Comune di
BENTIVOGLIO

VARIANTE AL PSC 2/2014

VARIANTE n.2/2014 AL PSC DEL COMUNE DI BENTIVOGLIO

PREVISIONE DI ESTENSIONE DELL'AREA DA DESTINARSI ALL'AMPLIAMENTO DEL DEPURATORE DEL CAPOLUOGO E AGGIORNAMENTO RETI METANODOTTO (Ai sensi dell'art. 32-bis, comma 1, lettera d) ed e) della L.R. 20/2000

VAR 2-2014 stralcio TAV 2

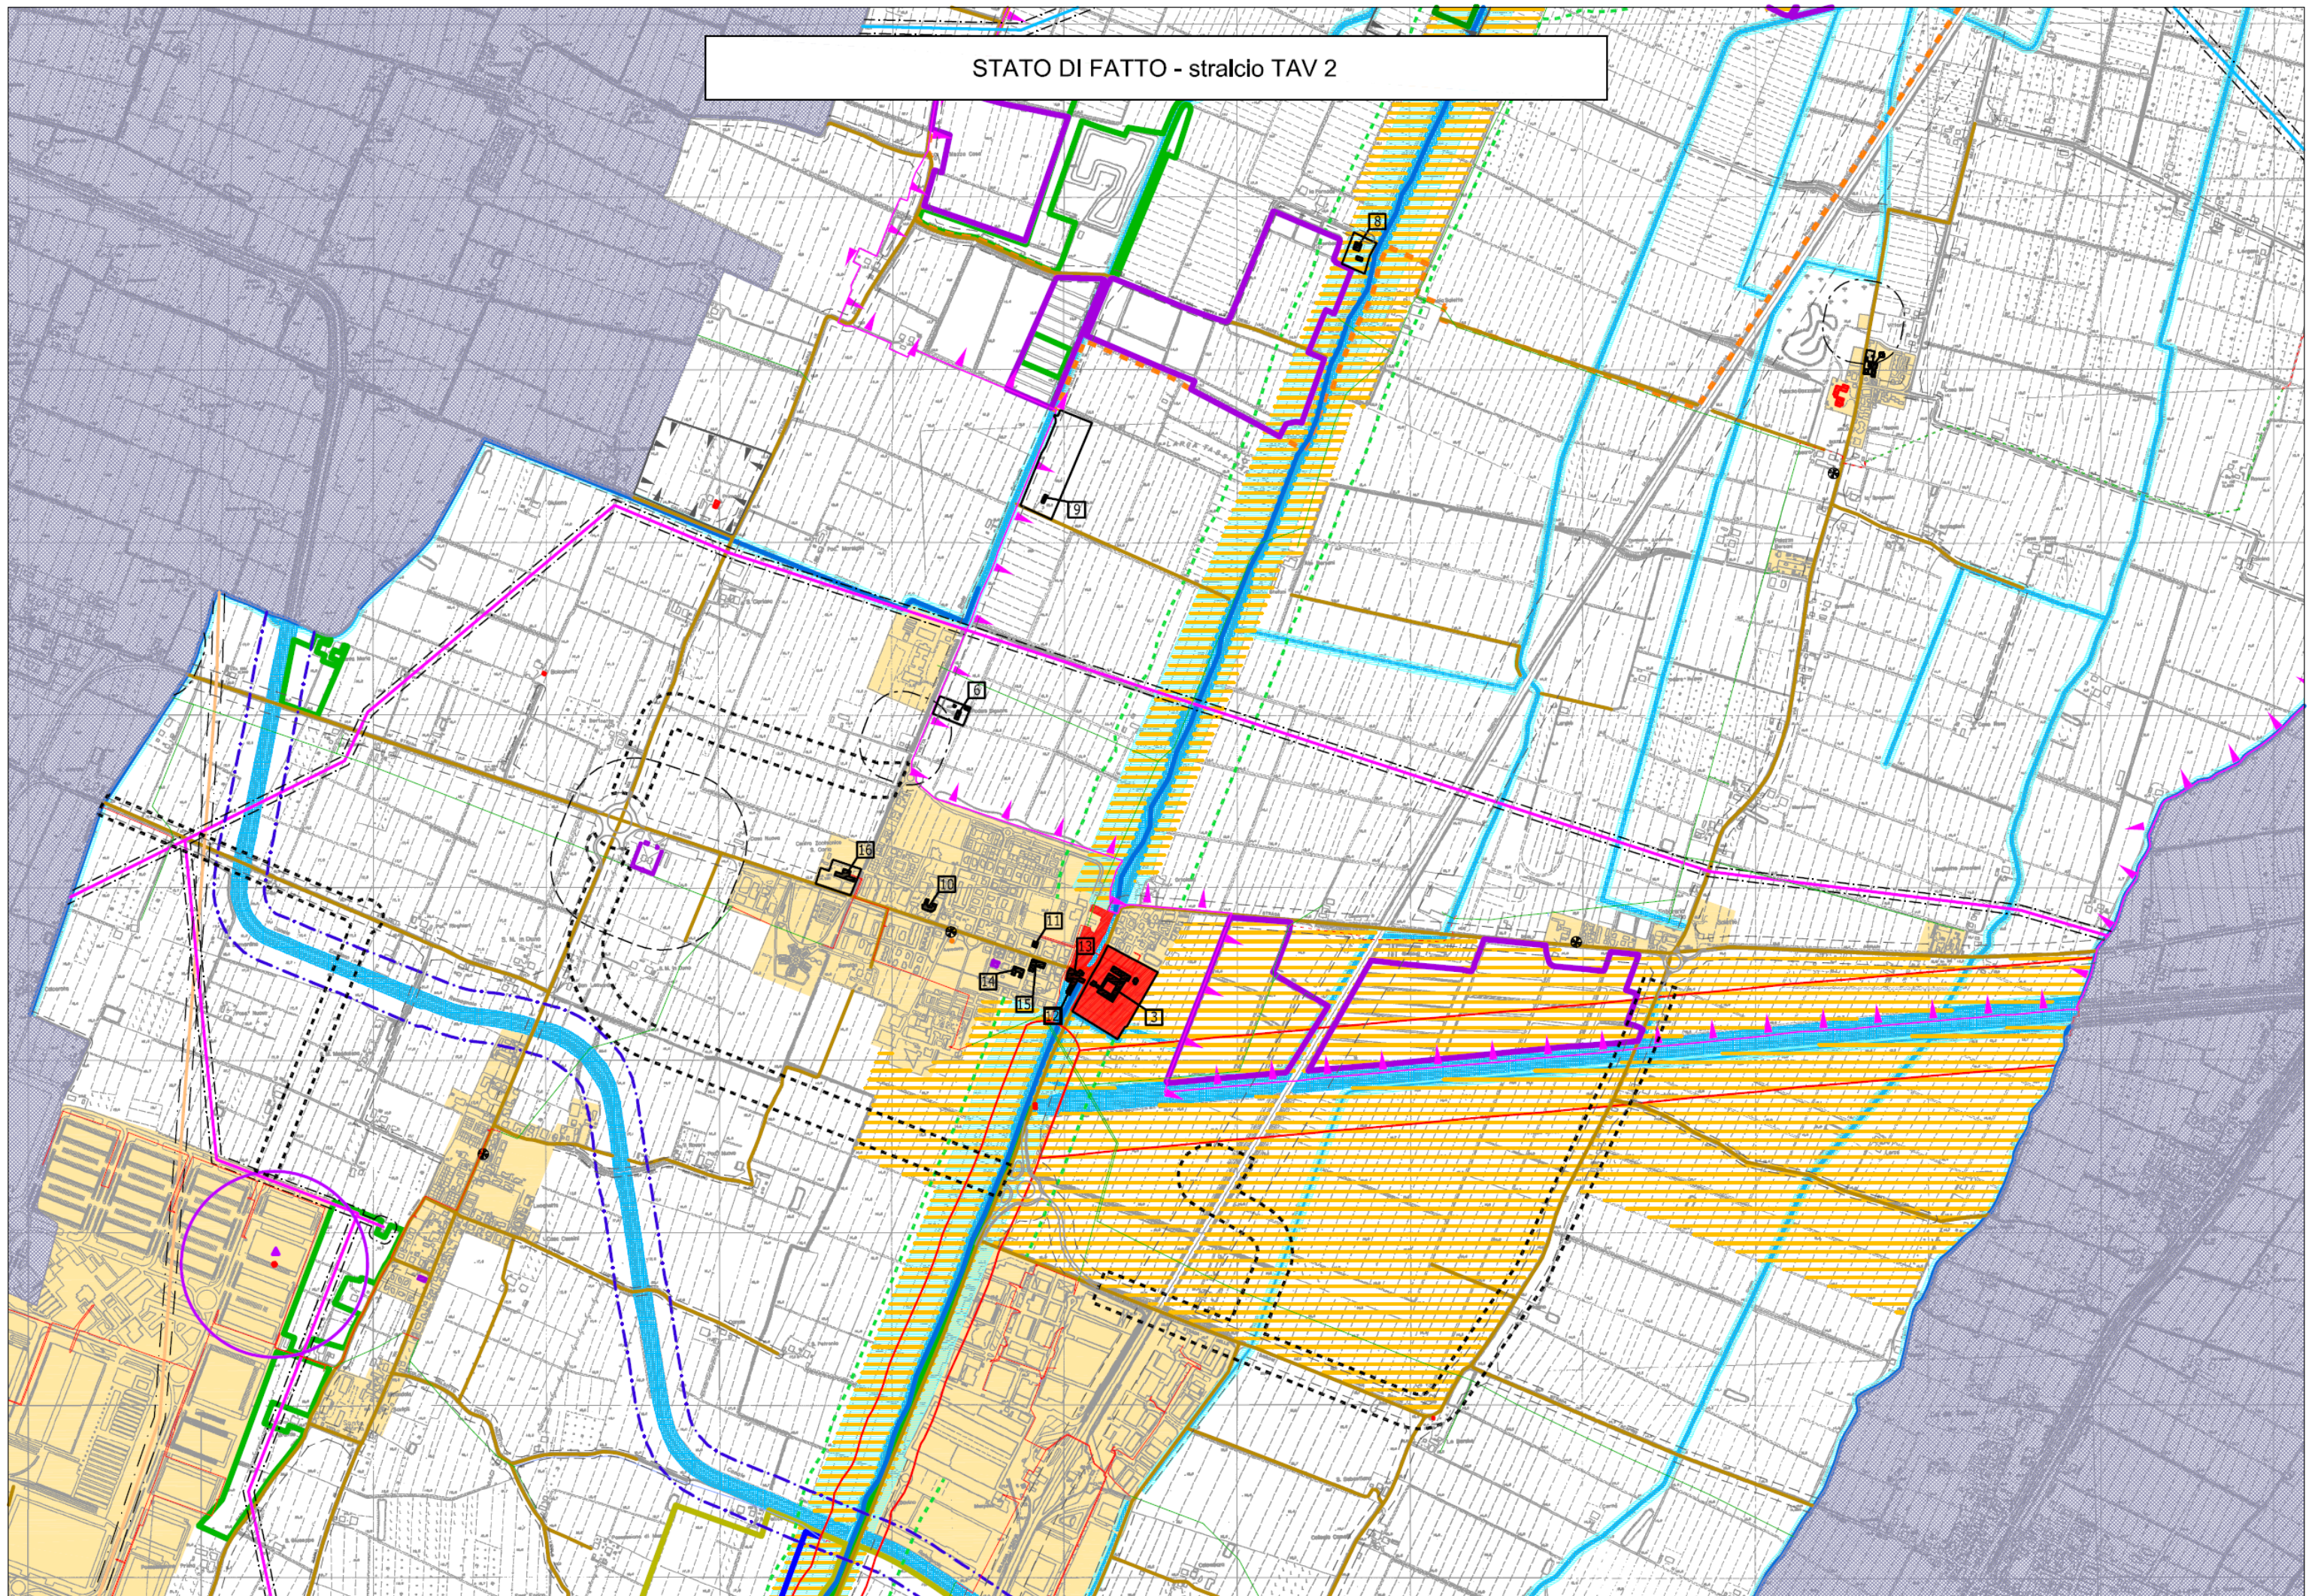
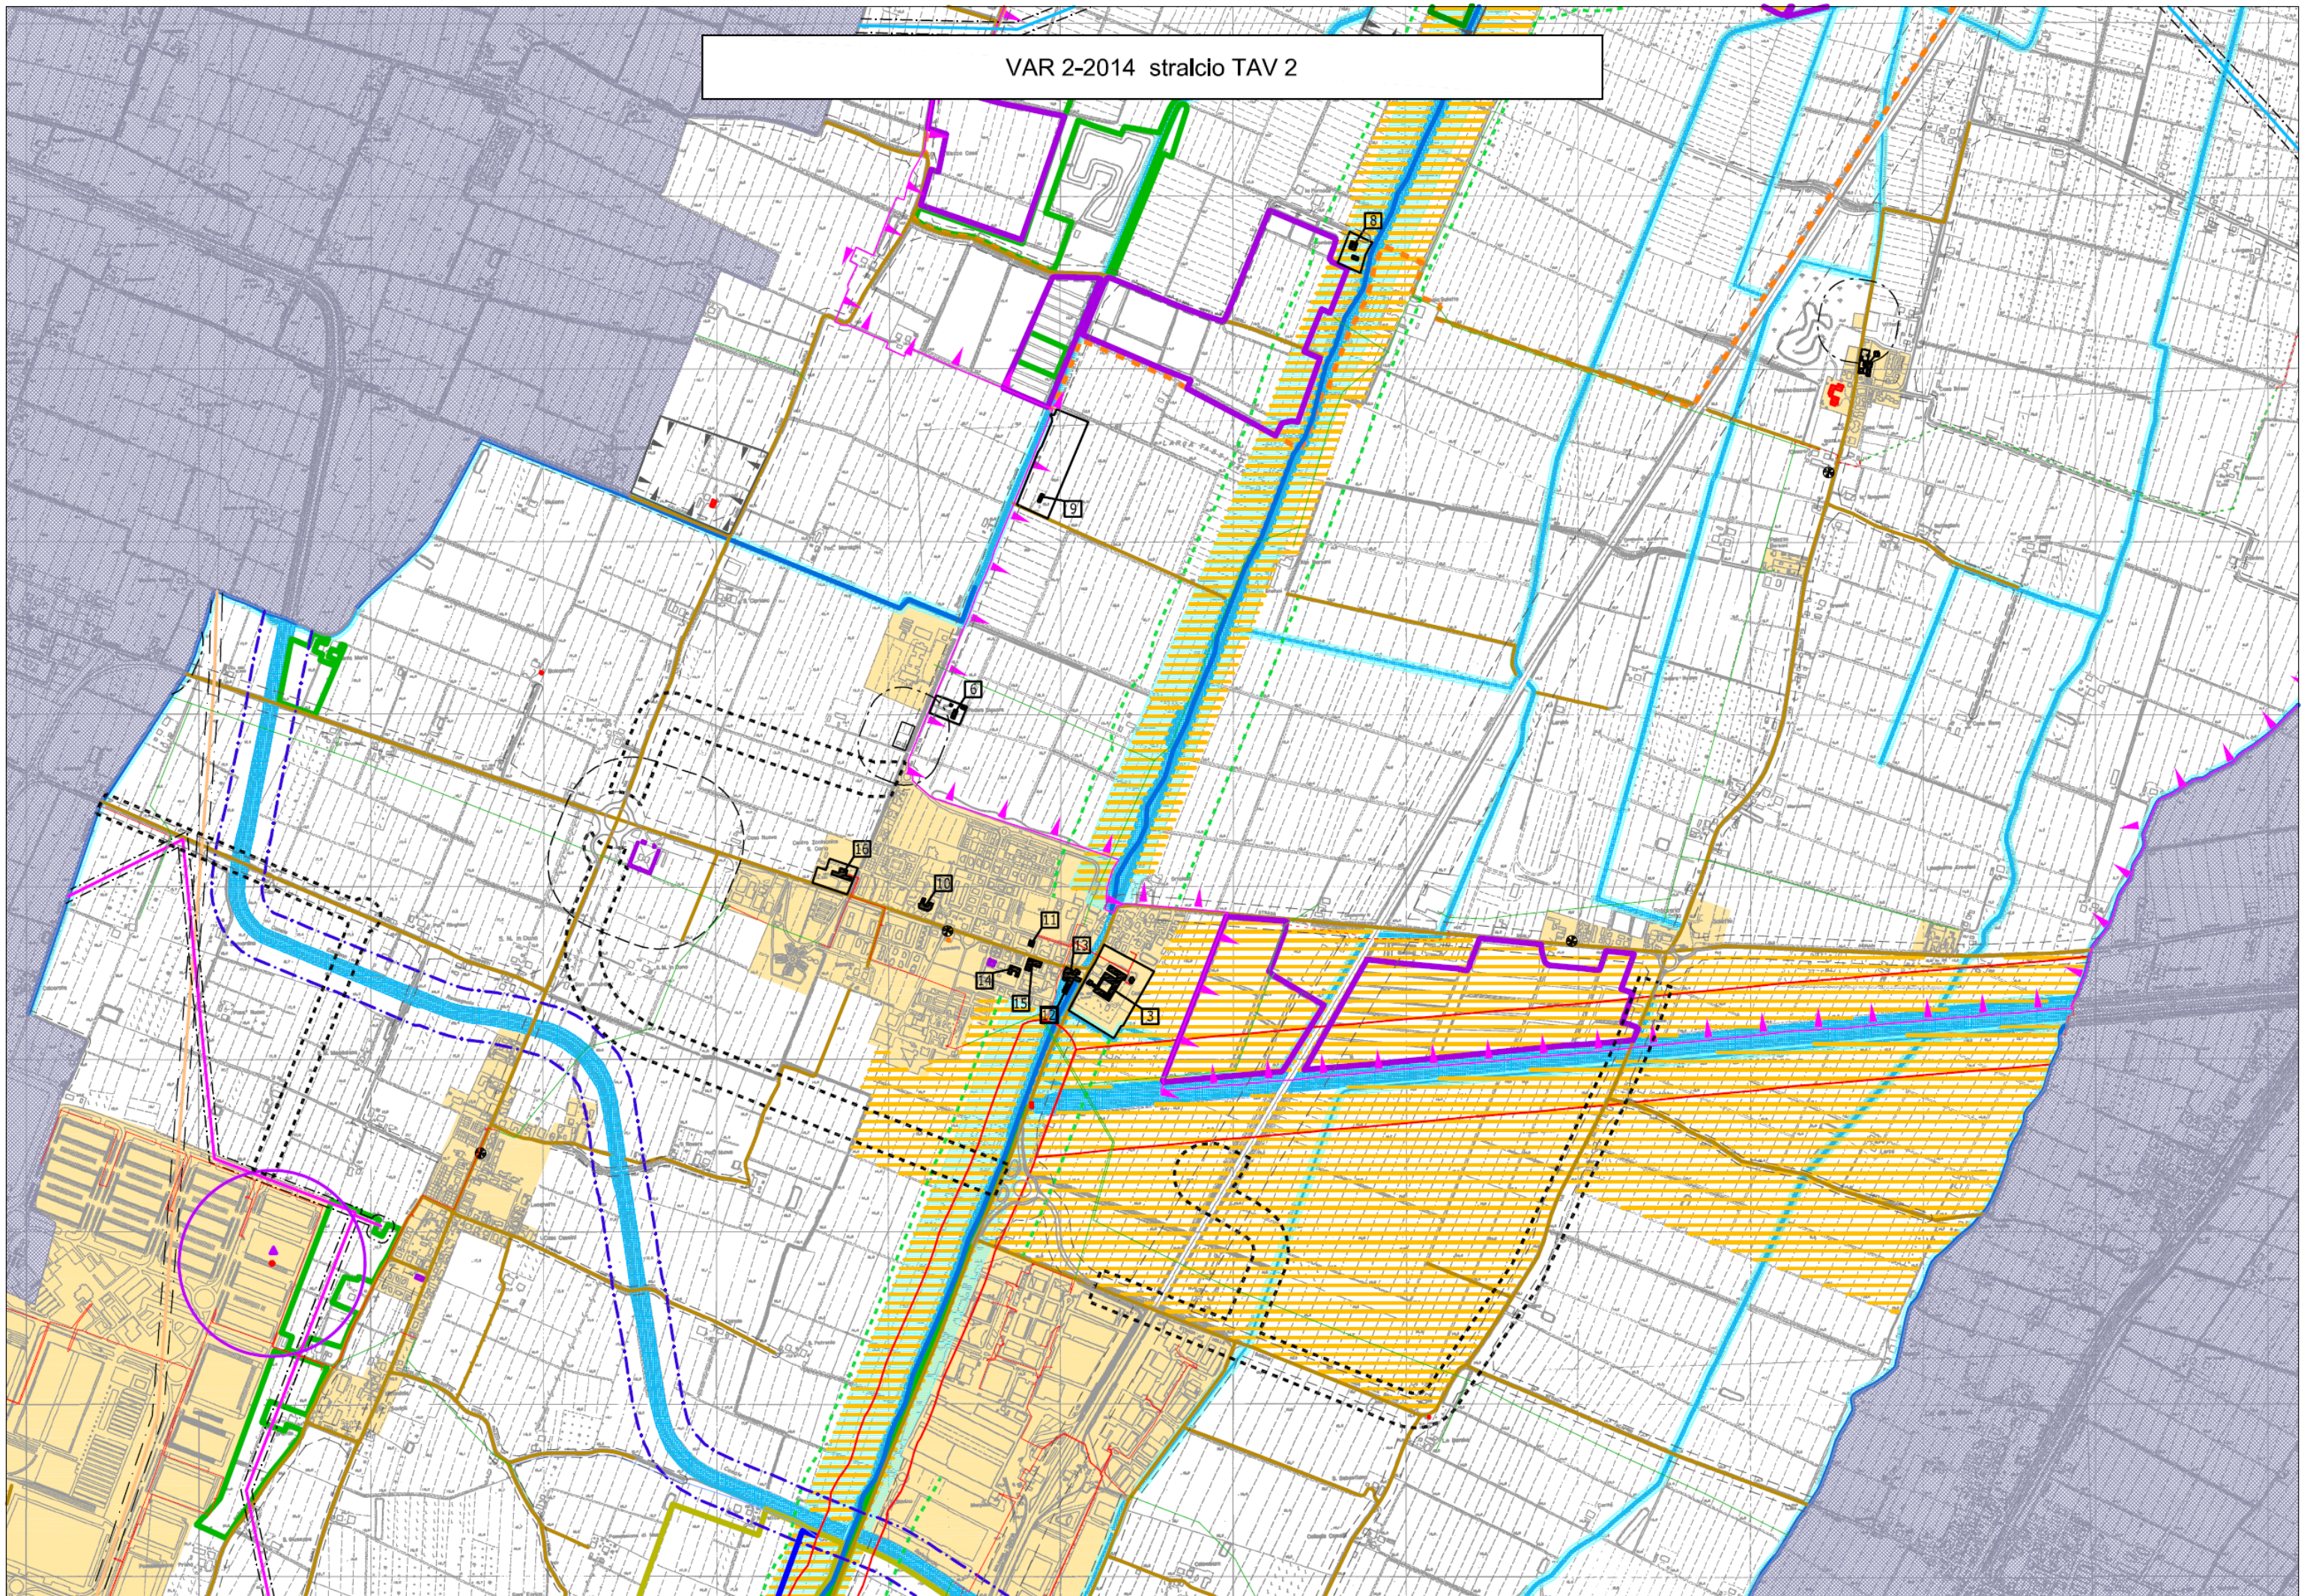
La seconda variante si rende necessaria a seguito della dismissione e rimozione, da parte della Snam, della rete di metanodotto "Minerbio-Cremona" già insistente nel territorio del Comune di Bentivoglio in direzione est-ovest dal confine con il Comune di Malalbergo sino alla prossimità del confine con il Comune di San Giorgio di Piano in via Ringhieri; conseguentemente viene rimossa la relativa fascia di rispetto per tutto il tratto interessato (Segnalazione Certificata Inizio Attività n. 68/2013).

Viene inoltre adeguato un tratto di rete di metanodotto San Giorgio-Castenaso, per il quale è stata autorizzata la realizzazione di un nuovo attraversamento in corrispondenza del Canale Navile e della strada provinciale via Saliceto, con nuovo allacciamento alla rete esistente (Autorizzazione Unica con Determina della Provincia n. 228 del 31/01/2014).

Le modifiche sono apportate esclusivamente alla Tavola 2 del PSC (Carta Unica del Territorio) che viene aggiornata per entrambi le modifiche, sia relativamente al tracciato che alla relativa fascia di
